DEMANDE D'AUTORISATION AU TITRE DES INSTALLATIONS CLASSEES CARRIERE SAINTE ANNE

Commune d'Aime-la-Plagne / Villette (73)

REPONSE à l'AVIS de la MRAE

Avis n° 2022-ARA-AP-1430

Figure 3 : Disposition des points de mesure de niveau sonore

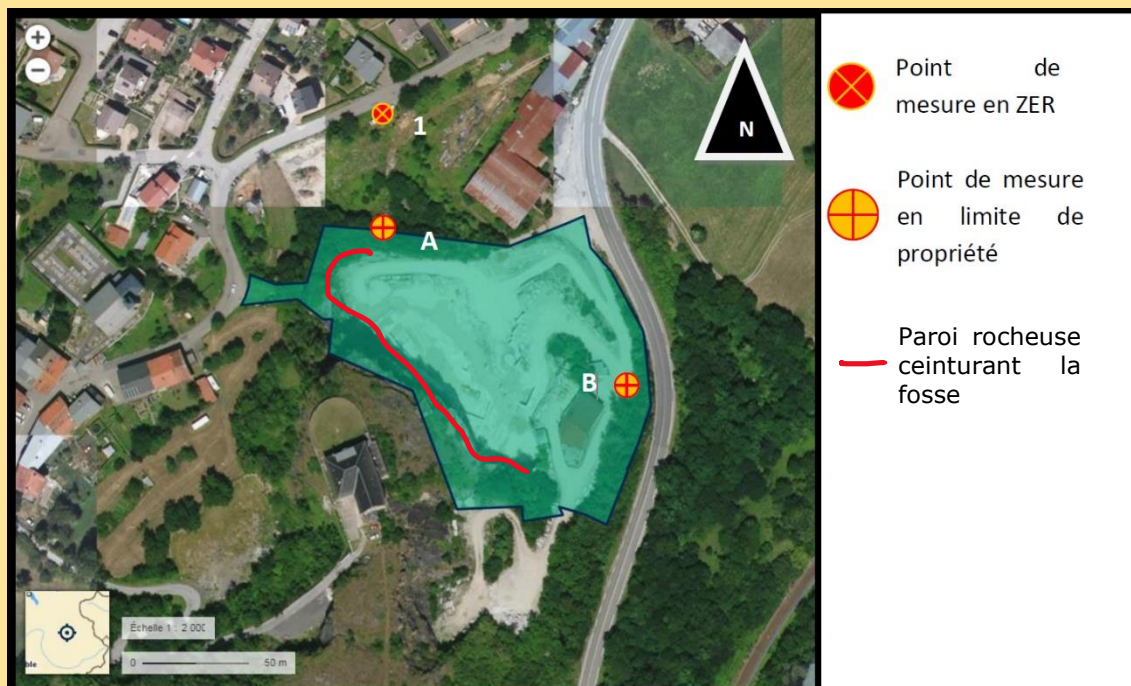
L'Autorité environnementale recommande de justifier le nombre de mesures et la localisation de la mesure effectuée ou à défaut de conforter l'état initial du bruit par des mesures complémentaires réalisées, notamment au niveau des autres habitations situées à moins de 50 m des limites du site.

Les points de mesure (Un point à proximité des habitations au Nord et deux points en limite de propriété) ont été décidés en fonction de la configuration du site et du retour d'expérience des précédentes campagnes de mesure.

En effet, les habitations les plus soumises aux nuisances sonores générées par la carrière sont celles situées au Nord, la géométrie de la fosse (avec une paroi courant d'Est en Ouest et couvrant le Sud et l'Ouest) faisant écran vers le Sud et l'Ouest.

Un point de mesure supplémentaire pourra éventuellement être ajouté à l'Ouest lors de la prochaine campagne de contrôle.

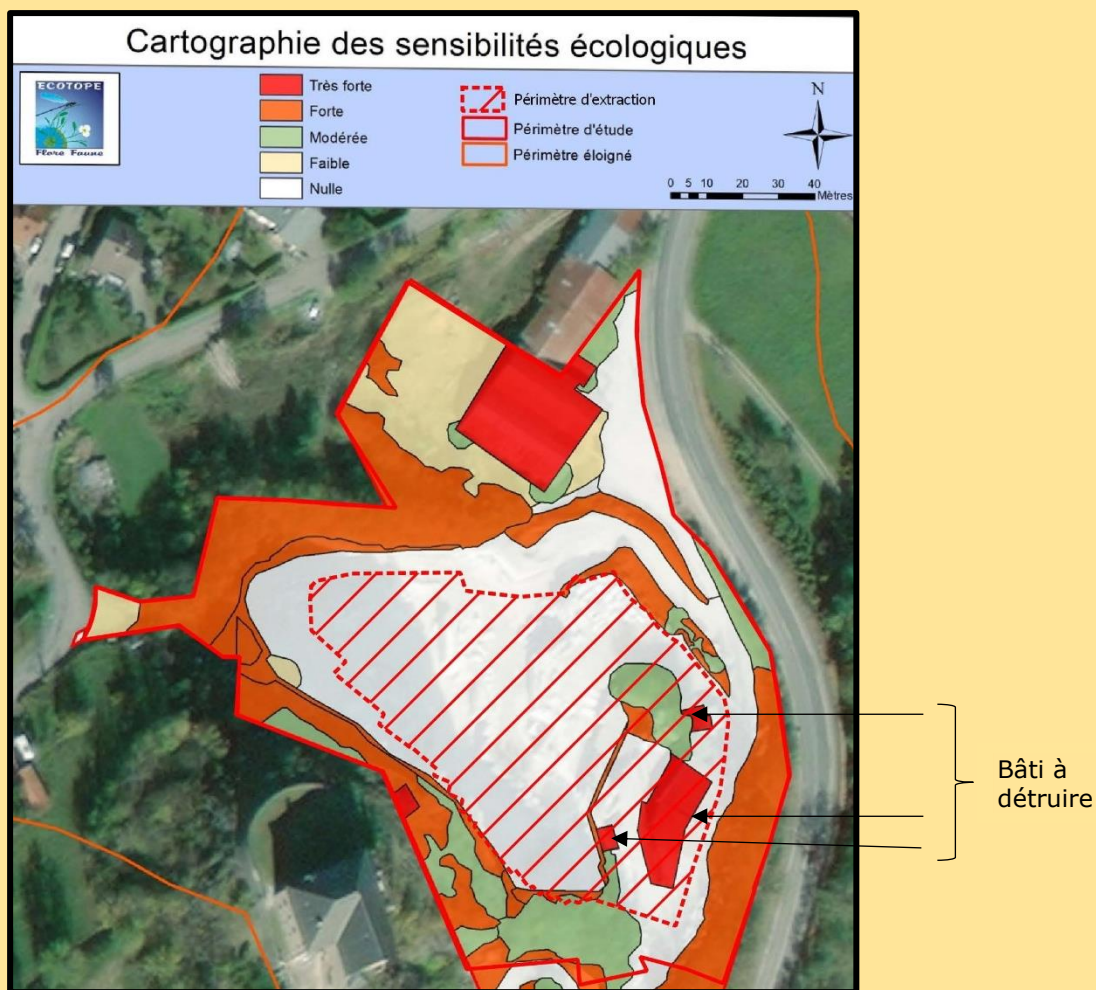
L'Autorité environnementale recommande, après avoir précisé le contenu des mesures, de reprendre l'analyse des impacts résiduels et de justifier de l'absence de perte nette en matière de biodiversité¹⁸.

Comme précisé en pages 11 & 14 et illustré par la figure ci-dessous, les seuls enjeux très forts recoupés par la zone d'extraction sont les ateliers, les bureaux et la base vie. Cette surface ne représente pas plus de 500 m². Sa sensibilité est évaluée selon la **potentielle présence** d'espèces telles que l'hirondelle des fenêtres et la pipistrelle commune.

C'est dans ce cadre que des mesures sont proposées, notamment pour :

- défavoriser les fronts de tailles pour de potentielles nidifications ;
- vérifier des espaces interstitiels entre les blocs si déplacement ;
- vérifier la présence d'hirondelles et de pipistrelles lors de la destruction de ce bâti et, le cas échéant, vérifier leur absence avant la destruction pour vider les bâtiments ;
- choisir la bonne période pour la démolition de ces bâtiments (septembre/octobre) ;
- Mettre en place de gîtes et hibernacula avant les impacts.

A ce titre, il est estimé que la perte en matière de biodiversité est faible et que l'impact résiduel est non notable.

Annexe 1 : Plan d'ensemble mis à jour

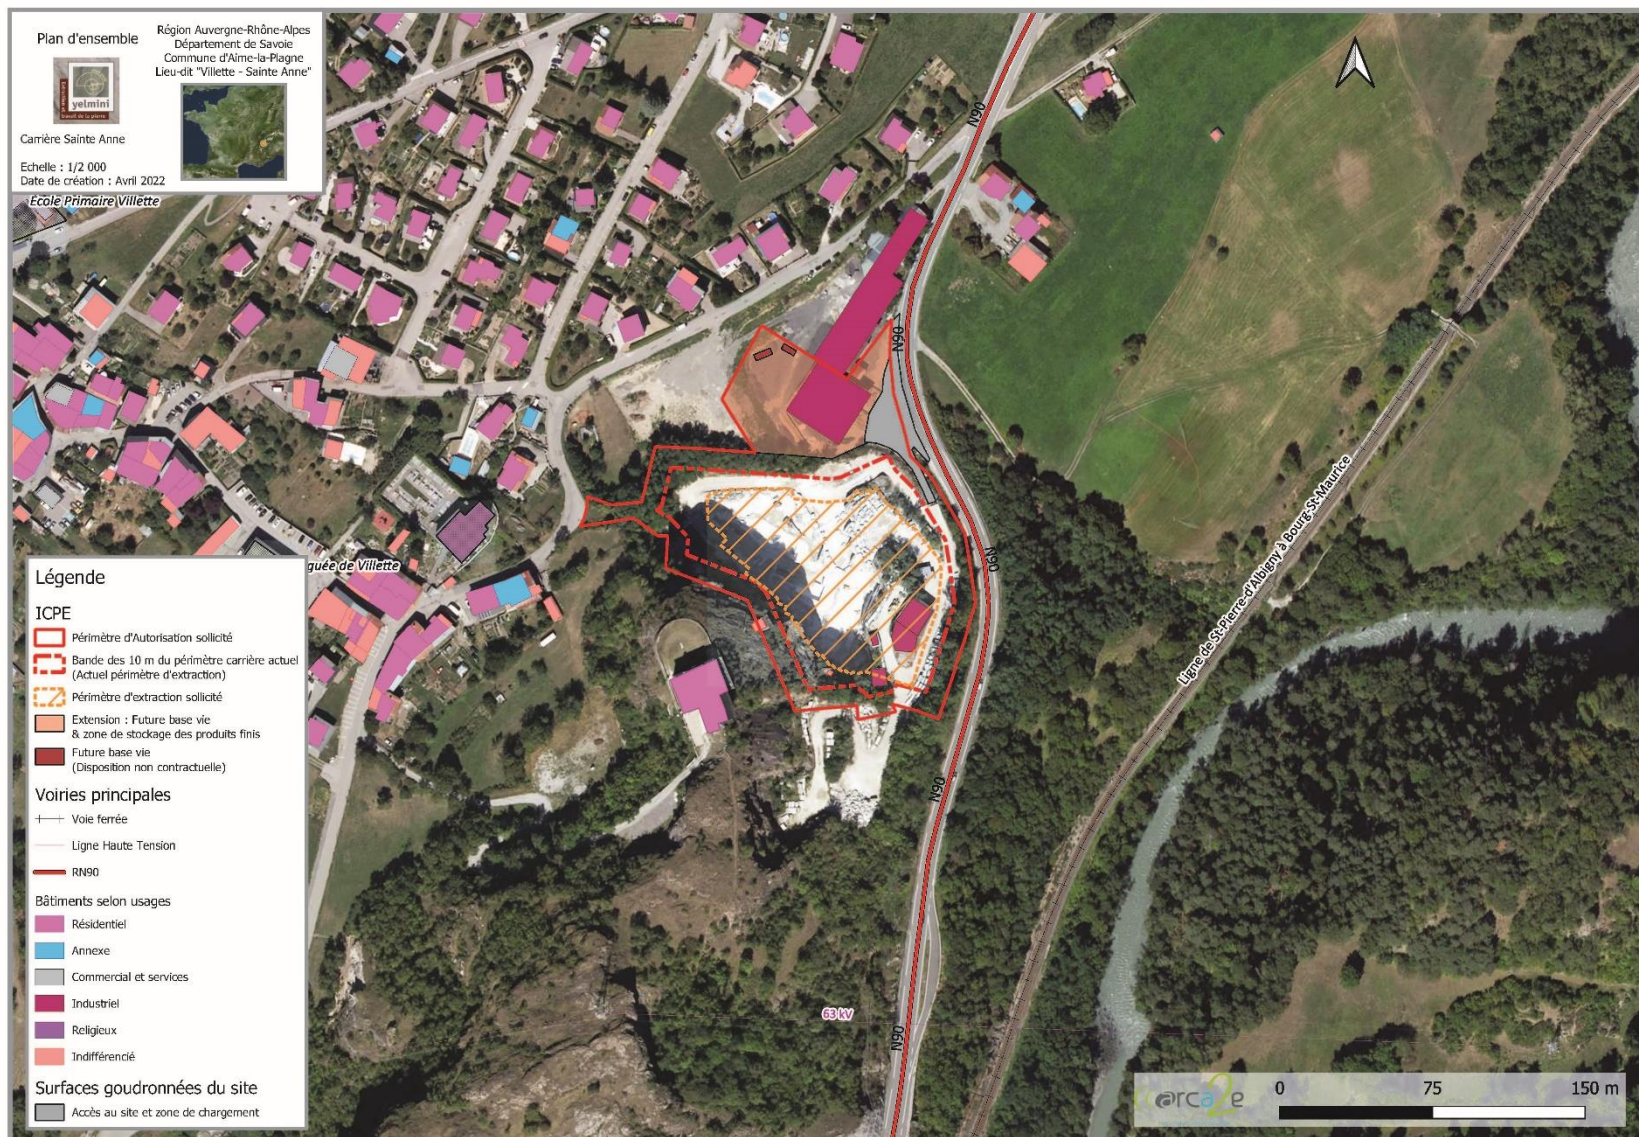
La Figure 2 présentée dans l'Avis de la MRAE n'est pas à jour et correspond à la première version du dossier (avant compléments). En effet, la « zone de transit Sud » ne fait plus partie du projet. La carte mise à jour est présentée en Annexe 1.
